FISCALIZAÇÃO NOS SISTEMAS DE ÁGUA E ESGOTO

RELATÓRIO DE FISCALIZAÇÃO TÉCNICA DOS SISTEMAS DE ÁGUA E ESGOTO DO MUNICÍPIO DE SÃO PEDRO

PRESTADOR: SERVIÇO AUTÔNOMO DE ÁGUA E ESGOTO DE SÃO PEDRO

Verificação de Não Conformidades

[RES6.7] Inexistência de para-raios em reservatórios elevados

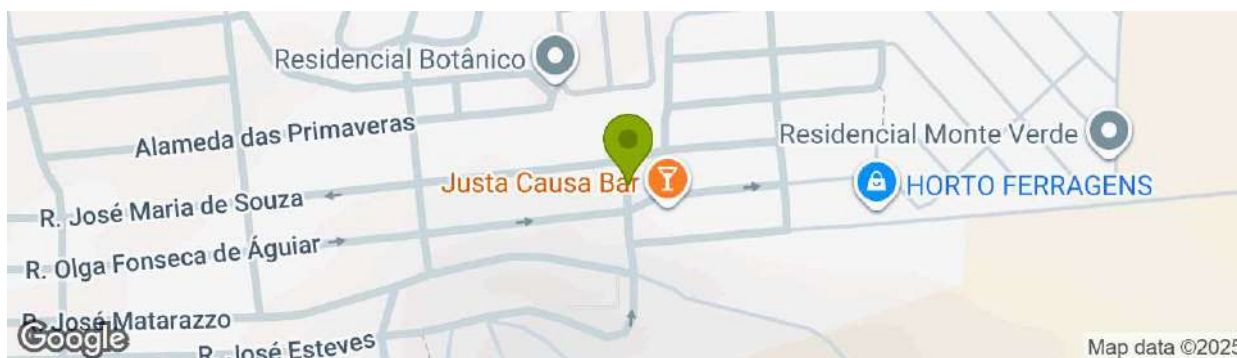
Não Conforme

Fotos de [ETA-5.13]

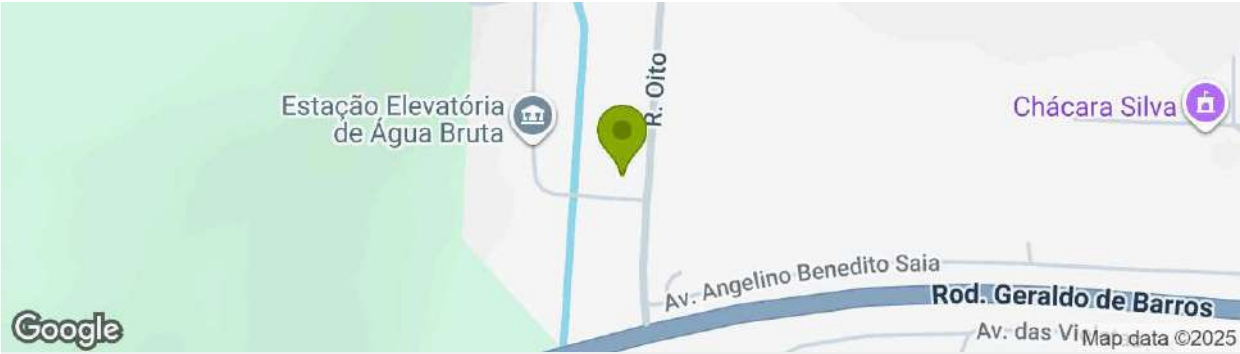
[ETA-5.13] - Existência de vazamentos aparentes

Não Conforme

Foto 1 - Vazamentos provenientes de infiltrações.

Foto 2 - Vazamentos provenientes de infiltrações.

Foto 3 - Vazamentos provenientes de infiltrações.

Fotos de [EEA4.8]

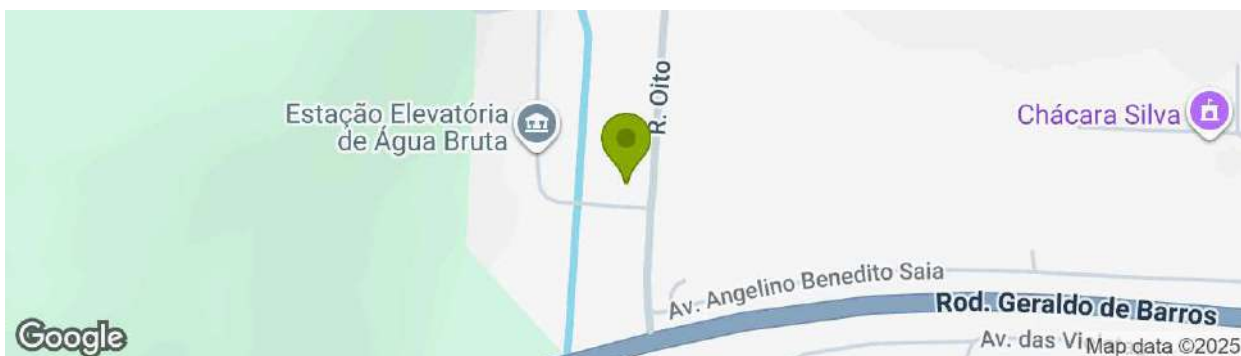
[EEA4.8] Existência de vazamentos aparentes

Não Conforme

Foto 1 - É necessário realizar ajustes nos equipamentos para conter o vazamento.

Foto 2 - Local do vazamento

Fotos de [EEA4.8]

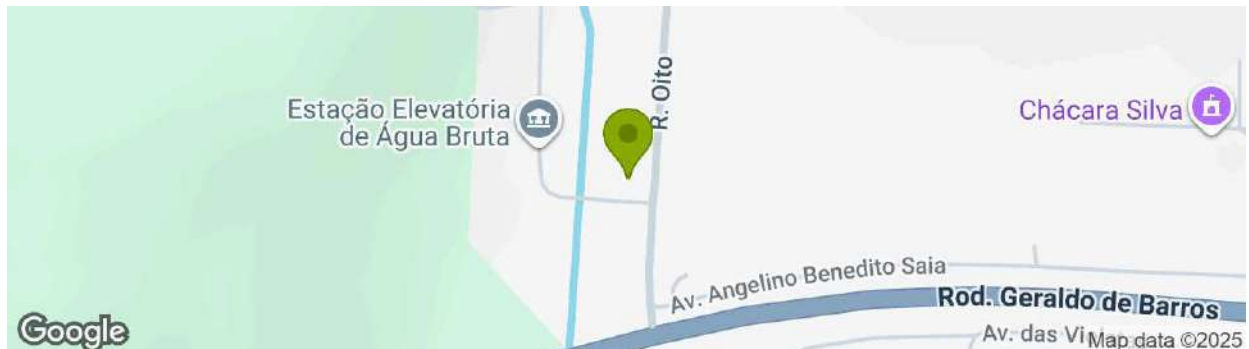
[EEA4.8] Existência de vazamentos aparentes

Não Conforme

Foto 1 - Realizar ajustes para conter o vazamento

Foto 2 - Vazamento verificado
